INFORME CONSOLIDADO DE SOLICITUD DE ACLARACIONES, RECTIFICACIONES Y/O AMPLIACIONES AL ESTUDIO DE IMPACTO AMBIENTAL DEL “PROYECTO DE PRODUCCIÓN DE HIDRÓGENO Y AMONIACO VERDE - H2 MAGALLANES”

Nombre del Titular : TEC H2 MAG SPA

El presente Informe Consolidado de Solicitud de Aclaraciones, Rectificaciones o Ampliaciones al Estudio de Impacto Ambiental del “Proyecto de Producción de Hidrógeno y Amoniacó Verde - H2 Magallanes”, contiene las observaciones generadas en virtud de la revisión del Estudio de Impacto Ambiental.

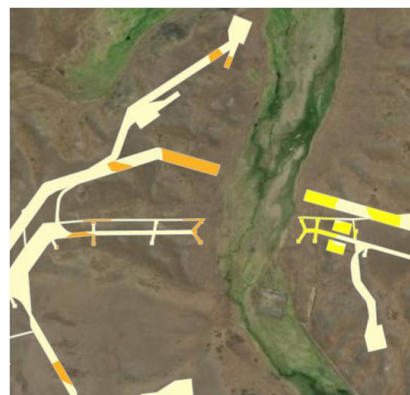
- 30.- En las áreas de vega, las cuales pertenecen a la red hidrográfica del río Cañadón Grande y río Cóndor, se visualiza que, en la cartografía entregada, ya sea en el kmz (Anexo 1-E) o en los planos del proyecto (Anexo 4-O), el Camino Principal o “Camino de Servicio LAT”, y camino secundario (camino

corredor H₂ yH₂O) se cortan abruptamente en dichas áreas, como se observan en las siguientes imágenes referenciadas. Por lo que se solicita al titular:

- 30.1.- Describir como se contempla la conexión de caminos en estos sectores, considerando que el camino principal cruza toda el área del proyecto. En el caso, de construir el camino principal y secundario faltante, se solicita describir las partes, obras y acciones a realizar, toda vez que el titular solo ha descrito la construcción de cruce de ductos y línea de media tensión soterradas mediante perforaciones en ambos sectores de vega.
- 30.2.- Por el contrario, en el entendido que no se construya ningún camino sobre el sector de vegas (Cañadón Grande o Condor), se solicita ampliar información referente a describir como se realizará y las rutas que utilizará el proyecto para transporte de personal, insumos y residuos, etc., incluyendo el transporte especial (sobredimensionado y/o sobrepeso) del proyecto, para todas las etapas del proyecto.

Figura 1: Caminos internos declarados en Anexo 1-E

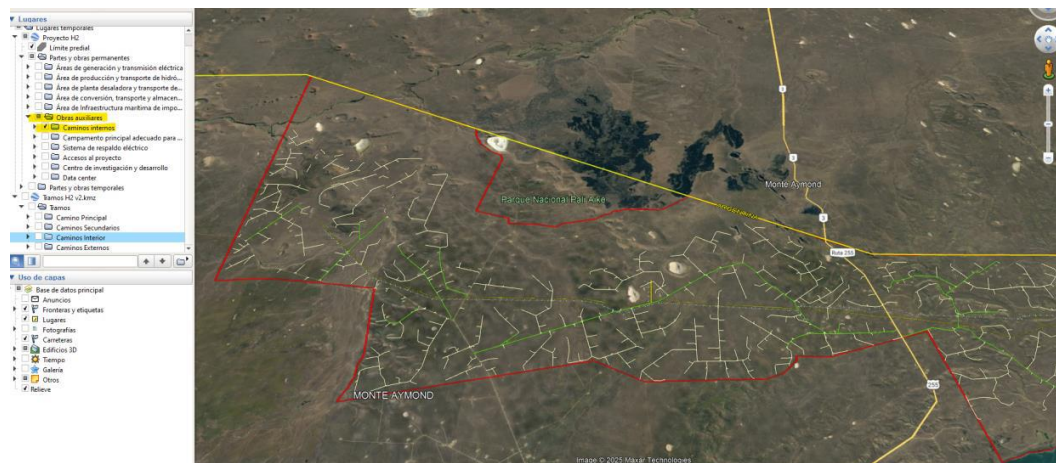
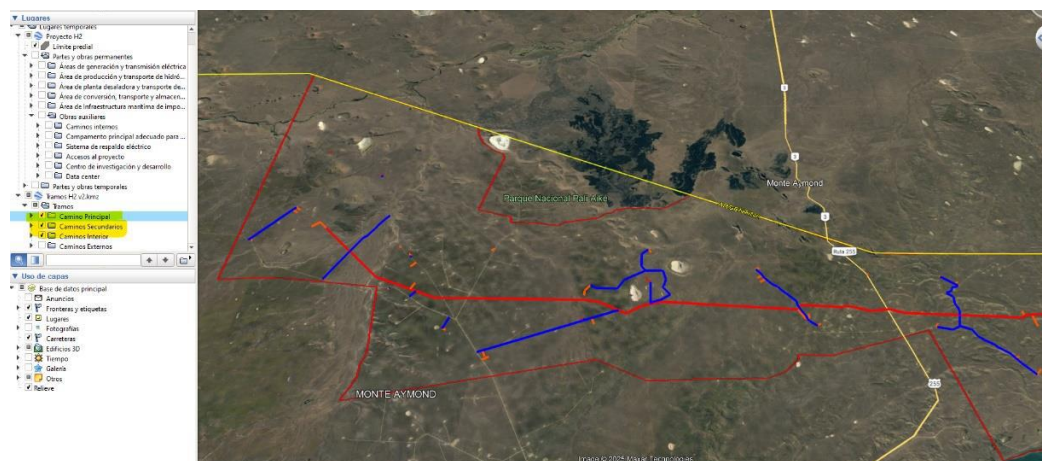
- 154.- Se observa que existe discrepancia entre la red de caminos internos declarados por el titular en el Anexo 1-E “KMZ del Proyecto” y los presentados en el Apéndice 1-F.2 del informe de estimación de emisiones atmosféricas.

Respecto a esta discrepancia, se solicita:

- 154.1.- Aclarar la discrepancia de las imágenes mencionadas, y demostrar si para la estimación de emisiones y modelación de contaminantes atmosféricos, se consideraron todos los caminos descritos en la descripción de proyecto.

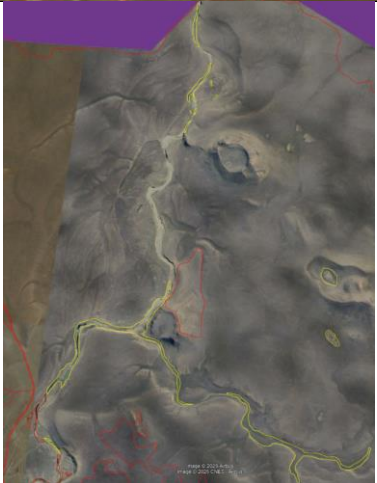
A continuación, se presentan algunas discordancias mediante imágenes de Google Earth Pro, sin embargo, se hace extensivo a todas las delimitaciones de tipos vegetacionales y áreas intervenidas:

- Las líneas de color rojo corresponden a las segmentaciones de los tipos vegetacionales presentados por el titular.
- Las líneas de color amarillo son las segmentaciones propuestas por este servicio, de manera referencial, para ser aclaradas y rectificadas en caso de no corresponder a la formación propuesta en un principio.
- Las coordenadas UTM corresponden a un punto cualquiera del área de la imagen, es referencial para ubicarse geoespacialmente.

Imagen Google Earth Pro	Coordenadas UTM (WGS 84 H19 S)		Observación
	Este	Norte	
	433473.56	4228105.04	Se observa que el área delimitada con amarillo posee una vegetación diferente a la aledaña, sin embargo, está catalogada como el mismo tipo vegetacional: Pradera de <i>Festuca gracillima</i> , se solicita rectificar esta inconsistencia.

433357.81	4223928.04	Se observa que el área delimitada con amarillo posee una vegetación diferente a la aledaña, sin embargo, está catalogada como el mismo tipo vegetacional: Pradera de <i>Festuca gracillima</i> - <i>Empetrum rubrum</i> . Se solicita rectificar esta inconsistencia.
	435249.97	4222293.52	Se observa que el área delimitada con amarillo posee una vegetación diferente a la aledaña, sin embargo, está catalogada como el mismo tipo vegetacional: Pradera de <i>Festuca gracillima</i> , se solicita rectificar esta inconsistencia.
	441508.14	4227104.12	Se observa que el área delimitada con amarillo posee una vegetación diferente a la aledaña, sin embargo, está catalogada como el mismo tipo vegetacional: Pradera de <i>Festuca gracillima</i> , se solicita rectificar esta inconsistencia.
	469670.92	4219468.61	Se observa que el área delimitada con amarillo posee una vegetación diferente a la aledaña, sin embargo, está catalogada como el mismo tipo vegetacional: Pradera de <i>Festuca gracillima</i> , se solicita rectificar esta inconsistencia.

Figura 3. Estaciones CH9 y CH3.

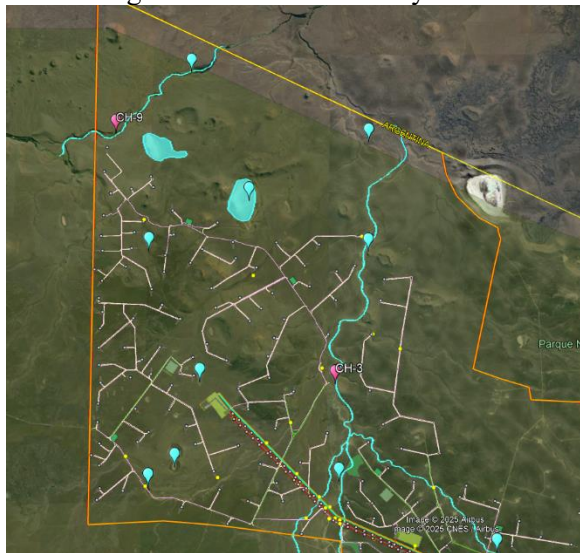
336.- El titular en el Estudio de Ecosistemas Acuáticos Continentales adjuntado en el Capítulo 3.15, indica el desarrollo de 4 campañas de terreno durante la primavera 2021 e invierno 2022. Posterior a esas fechas, se realizó una nueva campaña de terreno en primavera del 2023. En el dicho documento (página 8) señala: “Adicionalmente, cabe mencionar que el año 2021 y 2022 en la zona se presentó baja precipitación, por lo cual muchos ecosistemas se encontraban secos al momento del muestreo. Esta situación fue distinta con el muestreo de primavera del 2023, donde la gran mayoría de los EAC contaban con agua superficial para poder ser estudiados”.

Además, se informa que durante la totalidad de las campañas ejecutadas se registró la captura de un único ejemplar vivo de *Galaxias maculatus*, específicamente en la estación CH-9 (río Chico) durante el verano de 2022 (Tabla 3.15-11). Adicionalmente, en la misma campaña se reportó la presencia de varios ejemplares muertos de *G. maculatus* en la estación CH-3, también ubicada en la subcuenca del río Chico, como se puede observar en la siguiente figura 3. Con lo anterior, el titular concluye que el área muestreada adolece de singularidades en cuerpos de agua continentales.

Al respecto, cabe destacar que se ha postulado que la longevidad de *Galaxias maculatus* no supera los tres años y que la totalidad de la población muere tras el proceso de desove (Vega et al, 2013 Latin american journal of aquatic research, 41(3), 369-386). Esta característica biológica permite inferir que la presencia de un ejemplar vivo, junto con múltiples individuos muertos, podría corresponder a una población activa en el área de muestreo.

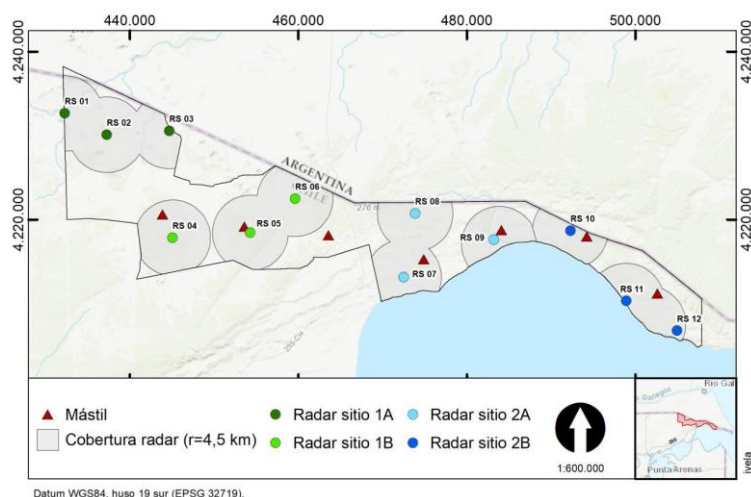
469.1.- El anexo 4-I excluye de la modelación de riesgo de colisión a algunas especies, tales como el cóndor (*Vultur grypus*) y el halcón peregrino (*Falco peregrinus*), las cuales son especies vulnerables a colisiones con aerogeneradores de acuerdo con el estudio “Identificación de criterios para la evaluación de impacto ambiental de proyectos eólicos y de transmisión eléctrica sobre aves y murciélagos” (Elaborado por GIZ y Myotis Chile, 2025). La justificación para esta exclusión es metodológica y se basa en la insuficiencia de datos de radar para realizar una modelación y estimación cuantitativa, no en una determinación de que estas especies no son susceptibles de ser afectadas durante la operación del proyecto. Así, de las 22 especies consideradas inicialmente para la modelación, 13 fueron excluidas por diversas razones técnicas y de disponibilidad de datos, tal como se indica en el numeral 5.4.2 del anexo citado. La exclusión de estas especies conduce a una subestimación del impacto total sobre las aves. Por lo anterior, se solicita considerar en la evaluación de los impactos FVT-O-02 y FVT-O-03 (según corresponda) y, por lo tanto, en la modelación de riesgo de colisión, a todas las especies de aves registradas en la línea base del proyecto y que, de acuerdo con el estudio elaborado por GIZ y Myotis Chile, son susceptibles de colisionar con los aerogeneradores. En caso de ser necesario, el titular deberá considerar el desarrollo de nuevas campañas en terreno para complementar la información faltante, en épocas de mayor movimiento de las aves registradas en su estudio (en base a los análisis preliminares del desplazamiento de las aves en el área de influencia del proyecto).

Del mismo modo, se solicita identificar y jerarquizar la sensibilidad de todas las especies presentes en el área de influencia aplicando índices como el RSI (Índice de Sensibilidad de Aves), SVI (Índice de Vulnerabilidad Espacial) o cualquier otro índice que permita analizar los riesgos asociados a la etapa de operación del Parque Eólico y la Línea de transmisión. Se sugiere revisar el documento publicado por GIZ & Myotis Chile (2025) (<https://www.sea.gob.cl/sites/default/files/imce/archivos/2025/04/30/Estudio%20Significancia%20Final.pdf>)

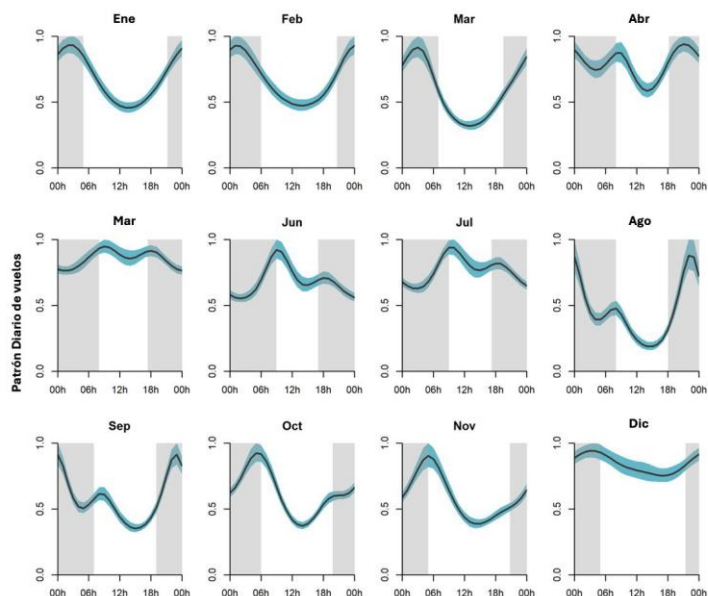
- 471.- Se observa que la cobertura efectiva del radar utilizada en la evaluación del riesgo de colisión de aves alcanza solo el 65,2% del área total del parque eólico (72.529 ha en total), según lo indicado por el titular. En consecuencia, el 34,8% restante del área fue extrapolado mediante modelación estadística utilizando un modelo aditivo generalizado (GAM). Esta estrategia, si bien metodológicamente es válida, introduce un grado de incertidumbre considerable respecto de la estimación de actividad aérea de aves en áreas no monitoreadas directamente, lo cual afectaría la robustez y representatividad espacial de las estimaciones de riesgo de colisión, especialmente en sectores que podrían concentrar movimientos migratorios o de alimentación de especies sensibles.

Por lo tanto, se solicita al titular justificar, técnica y cuantitativamente, la validez del modelo aplicado para la extrapolación, incluyendo la estimación del error asociado y su impacto sobre las predicciones de riesgo. Asimismo, se recomienda considerar medidas complementarias de monitoreo directo en las zonas extrapoladas, para reducir la incertidumbre y reforzar la trazabilidad de los resultados presentados, en caso de ser necesario.

Figura 3.7-11. Categorías riesgo de activación procesos erosivos del AI, sin proyecto.

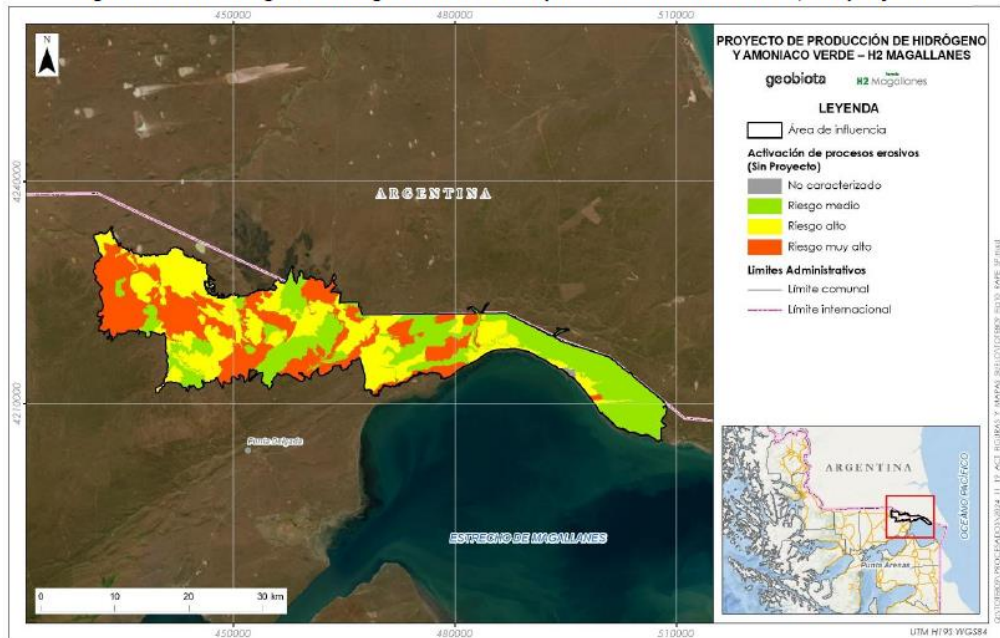
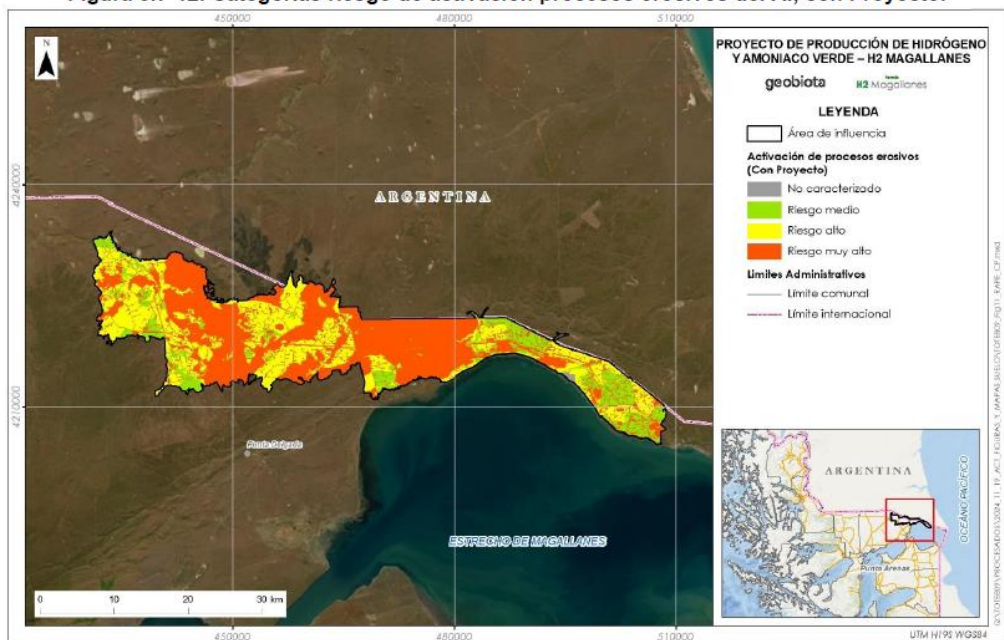
erosión y degradación de estos sectores.”. Mientras que en el Capítulo 3.26 se menciona que “(...) *el matorral de suelos costeros de dominancia de Adesmia boronioides, Berberis microphylla y Lepidophyllum cupressiforme se presentan como dunas estabilizadas, donde la vegetación suele jugar un papel fundamental para controlar procesos erosivos.*”, las que, producto del impacto a esta vegetación, tendría como consecuencia el aumento del impacto Activación de procesos erosivos. De resultar significativo el impacto, el titular deberá presentar las medidas correspondientes.

Se adjuntan los mapas de riesgo de activación de procesos erosivos presentados por el titular en el escenario sin y con proyecto que evidencian el aumento del riesgo de activación de procesos erosivos en la situación con proyecto:

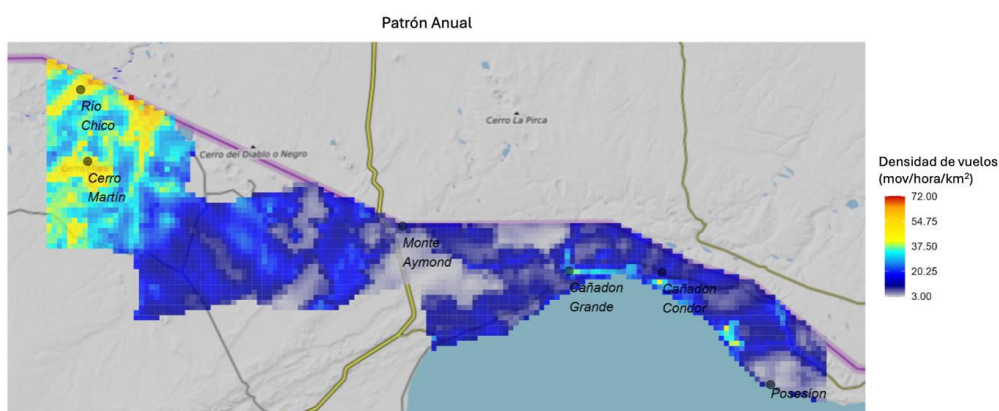
- 494.4.- En relación con los impactos funcionales FVT-C-04 y FVT-O-01 por “Pérdida de individuos en hábitat de relevancia de fauna terrestre debido a la alteración en los niveles de ruido” para las fases de construcción y operación, respectivamente, el "Criterio de evaluación en el SEIA: Evaluación de impacto por ruido sobre fauna nativa” señala que el objeto de protección corresponde a hábitat de relevancia para fauna y no ejemplares de fauna vertebrada terrestre. En este contexto, se solicita reevaluar estos impactos, debiendo considerar el hábitat de relevancia para nidificación, reproducción o alimentación en donde se concentre fauna nativa, y no solo hábitat de ejemplares “que no puede huir por sus propios medios”, que es lo señalado en la evaluación de estos impactos. La nueva evaluación debe justificar la calificación de la variable “Importancia del Impacto”, que actualmente no se encuentra justificada y es calificada con valor 5 y 6 para FVT-C-04 y FVT-O-01, respectivamente, en una escala del 1 al 10, lo cual tampoco refleja la importancia de los hábitats de relevancia presentes en el AI. Además, debe considerar la superficie de hábitat de relevancia donde se superen los umbrales de afectación conductual y analizar si con dicha superación se afecta la permanencia de las especies, se altera su capacidad de regeneración o se alteran las condiciones que hacen posible su presencia y desarrollo. En caso de que se superen umbrales de afectación fisiológica, debe considerarse que el impacto es significativo, esto de acuerdo con el “Criterio de evaluación en el SEIA: Evaluación de impacto por ruido sobre fauna nativa. Adicionalmente, en la evaluación de este impacto se indica que tendrá un carácter puntual y que una vez implementadas las medidas señaladas en la figura 4.5-72 (fase de construcción) y en la

figura 4.5-74 a la 4.5-76 (fase de operación), no se prevé afectación alguna en los hábitats de relevancia. Al respecto, se indica que la evaluación debe realizarse bajo el escenario más desfavorable y sin considerar la aplicación de medidas. Lo anterior es relevante considerando que, de acuerdo con los resultados presentados en la Sección 7 del anexo 4-C (sin la aplicación de medidas), se identifica en forma preliminar, las siguientes superaciones de umbrales:

- a) En la fase de construcción, se prevé la superación de umbrales de afectación conductual para avifauna, mamíferos y reptiles debido a obras como la instalación de ductos, líneas eléctricas, caminos y la infraestructura del parque eólico. Adicionalmente, durante la construcción, las tronaduras podrían causar afectación fisiológica (superando 125 dB(A) por daño auditivo) en avifauna y mamíferos en hábitats directamente superpuestos con las áreas de tronadura.
- b) En la fase de operación, se prevé la superación de umbrales de afectación conductual para mamíferos y reptiles, principalmente por actividades de mantenimiento del parque eólico y caminos.

Figura N°1: Cuenca visual Google Earth.

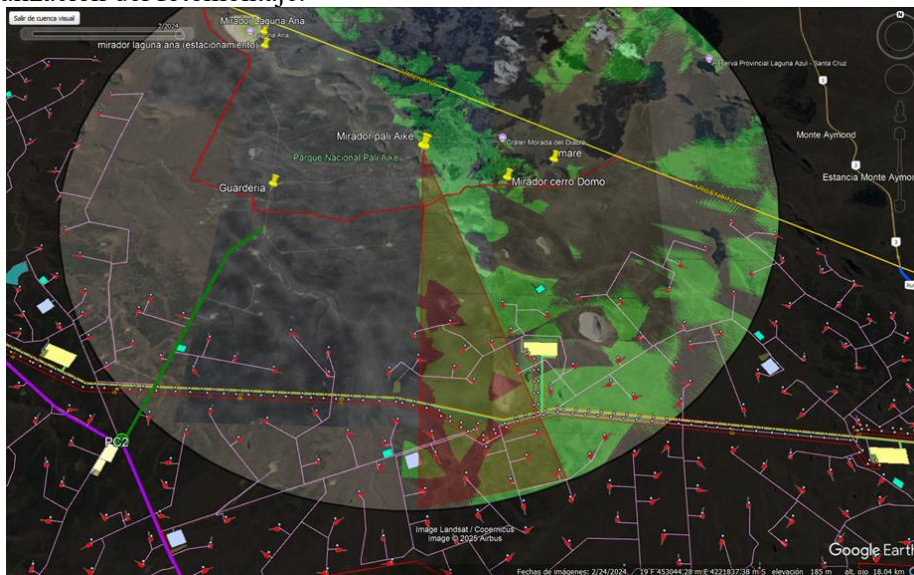
- 522.1.- En el punto 4-M 2.8 Fotomontaje PO16, ubicado en los miradores del sector Cueva Pali Aike, su levantamiento fotográfico, no se ocupa del todo campo visual que da hacia el Parque Nacional y el área del proyecto, dejando una gran parte de ésta fuera del fotomontaje. En la Figura N°1, se puede apreciar que desde el mirador se cubre gran parte del paisaje según la cuenca visual utilizada en Google Earth (con tonos verdes), mientras que ellos consideraron el sector en rojo para la realización del fotomontaje.

Figura N°2: Cuenca visual desde Mirador Cerro Domo

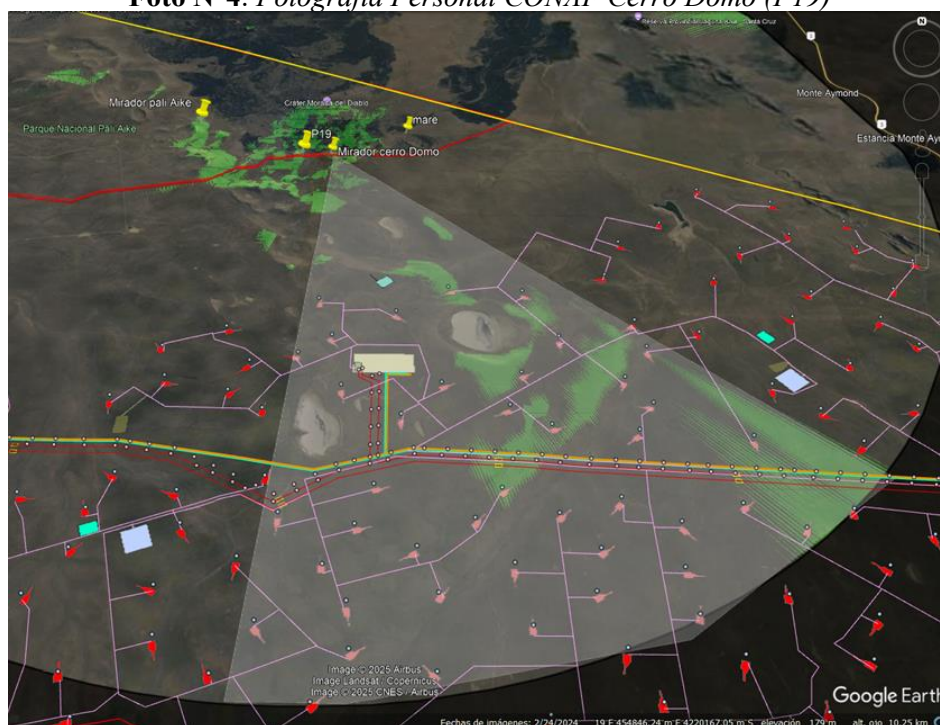
- 522.2.- Cabe agregar por lo mismo, que lo visto desde ese punto, es consistente con lo que podría ver un observador para el sector y que abarca el área de la cuenca visual que establece Google Earth o sea es consistente la experiencia empírica con lo que dice es herramienta, lo cual no ocurre si se considera lo que el titular plasma tanto en la cuenca visual como en el fotomontaje.
- 522.3.- En la misma línea al observar la cuenca visual del punto 4.M.2.8 Fotomontaje PO16 aportada por el Titular para el sector indicado (figura N°2), no es consistente con lo que se observó en terreno, y que se muestra en las Fotos N°3.

523.- Lo antes expuesto permite concluir que al carecer de rigor técnico la ubicación de los puntos de observación por parte del Titular, esto redundaría en que no existiría una buena definición del área de influencia, no existiría por lo mismo un buen análisis de los impactos, tanto en su extensión, duración y magnitud. Por lo tanto, se solicita rectificar los puntos de observación, de acuerdo a las

Figura 6. área empréstito N°6

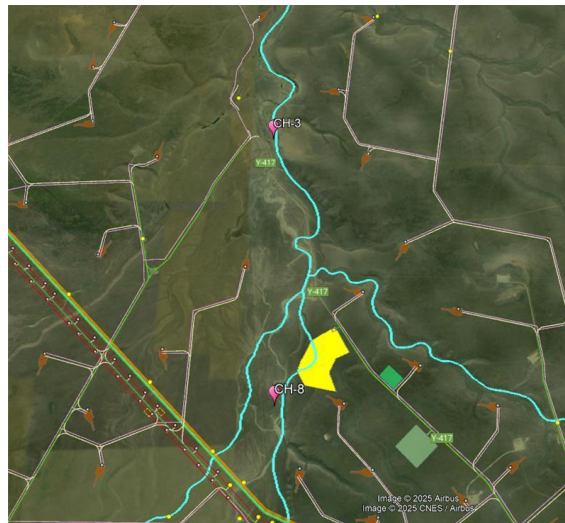
537.- Dado que se observa en la información presentada en el Capítulo 1 y en el Capítulo 3.15 una superposición de los cauces con las Canteras (área empréstito 6, ver figura 6), mientras que según el Criterio de evaluación en el SEIA: Alteración del régimen sedimentológico (https://www.sea.gob.cl/sites/default/files/imce/archivos/2024/08/30/DT_Reg-Sedimentologico_2024.pdf) indica: *“este tipo de actividades, como FGI, pueden provocar cambios en la cantidad o calidad del agua, así como en la estructura y composición del suelo, llegando a ocasionar impactos acumulativos al interactuar con otros proyectos que intervienen el mismo suelo de aguas superficiales corrientes y detenidas, pudiendo incluso producir impactos acumulativos sobre un mismo componente, como el agua superficial o los Servicios Ecosistémicos (SSEE), ya que la extracción de áridos tiene la facultad de alterar la interacción del caudal superficial con los tapetes microbianos y la materia orgánica particulada, cuya degradación es importante para los diferentes procesos biológicos, afectando al fito y zooplancton, las plantas acuáticas, la fauna bentónica, los peces y la vegetación terrestre hidrófila. De esta manera, se alteran las cadenas tróficas que se encuentran en ese ecosistema y estas a su vez impactan otros ambientes aledaños, así como el paisaje y otros SSEE. La actividad de extracción de áridos también genera una pérdida de suelo de aguas superficiales corrientes y detenidas en el cauce y, por lo tanto, de hábitat para la biota”*. Por ello, se solicita al titular incluir las obras y acciones asociadas al área de empréstito N°6 en la predicción y evaluación de impactos del componente Ecosistemas acuáticos continentales, utilizando el Criterio de Alteración del régimen sedimentológico del SEA (https://www.sea.gob.cl/sites/default/files/imce/archivos/2024/08/30/DT_Reg-Sedimentologico_2024.pdf), el Criterio de Contenidos técnicos para la evaluación ambiental del recurso hídrico del SEA (https://www.sea.gob.cl/sites/default/files/imce/archivos/2022/09/21/05_dt_recurso_hidrico.pdf). Además, justificar la inexistencia de efectos, características o circunstancias del literal b) Efectos adversos significativos sobre la cantidad y calidad de los recursos naturales renovables, incluidos el suelo, agua y aire. del Artículo 11 de la Ley 19.300, esto es a su vez todos los literales del artículo 6 del RSEIA que sean pertinentes
